2023 年 7 月 26 日至 8 月 5 日，深圳市建筑工务署教育工程管理中心通过深圳市建筑工务署门户网站对《深圳音乐学院舞台工艺施工图设计文件》进行了可实施性意见公开征求，现将收集采纳的市民群众意见和建议公告如下：

表一 建议人：同方股份有限公司

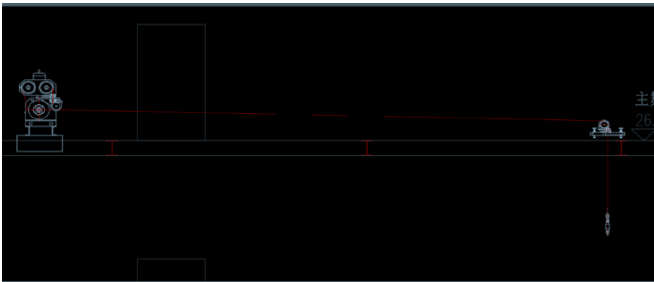
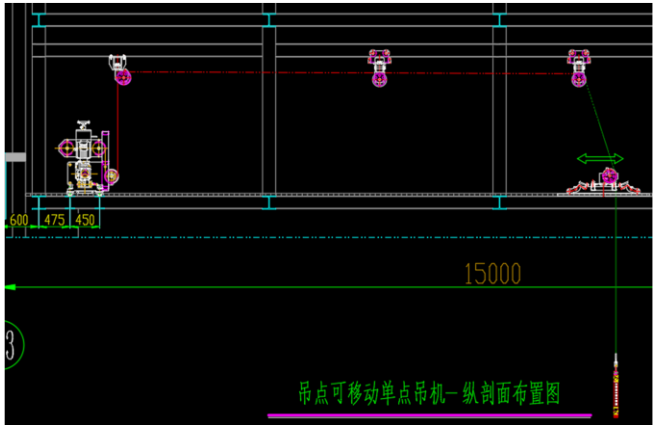
序号	主要意见和建议	采纳情况	情况说明
1	机械系统		
1.1	 原方案：歌剧院OH2.9 主舞台单点吊机原方案：钢丝绳直接从单点吊机组飞往手动平移的下绳小车。  吊点可移动单点吊机—纵剖面布置图 建议方案	采纳	增加单点吊导轨和移动过渡轮，参照下图进行布置，更安全可靠使用。
2	灯光系统		
2.1	歌剧院、现代厅、音乐厅均缺少现场调光位 建议：在歌剧院、现代音乐厅及音乐厅池座和池座观众厅后墙设置现场调光位，便于彩排等演出前使用。	采纳	增加现场调光位可便于后期部分演出节目使用。
